Controlebezoek - Periodiek [Hfst 6.5]

Verslagnummer:
21/13052025/46616/51101/1

Inspectie adres: Korte Gasthuisstraat 16 bus2,
2300 Turnhout (België)
Type: Controlebezoek - Periodiek [Hfst 6.5]

Elektrisch bord

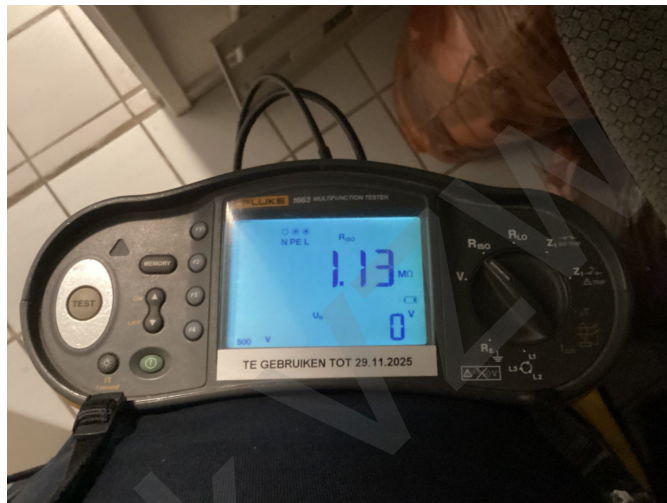
- Er is geen deur aan het bord. - oAfd 4.2.2.3; oAfd 4.2.2.1.b; oAfd 5.3.5.1
- Het eendraadsschema en situatieplan zijn niet aanwezig. - oAfd 3.1.2.1
- Geleiders van het type VOB zijn niet in een buis geplaatst en/of zoals het zou moeten. - oAfd 5.2.9.3
- Het gebruik van kabels van het type VTMB, VTLB en/of VTLmB is verboden in de vaste installatie. - Hfdstk 2.7; Afd 5.2.7; Afd 5.2.9
- De sectie van de geleiders is niet conform. - oAfd 4.4.1.5; oAfd 5.2.1.2; Afd 8.2.1; Afd 8.2.2
- De kring(en) die stopcontacten bevatten zonder aarding zijn niet beschermd door een differentieelstroombeschermingsinrichting met een hoge of zeer hoge gevoeligheid. - oAfd 8.2.1
- Een of meerdere stopcontacten zijn niet van kinderbeveiliging voorzien. - oAfd 4.2.2.3.b; Afd 8.2.1; Afd 8.2.2
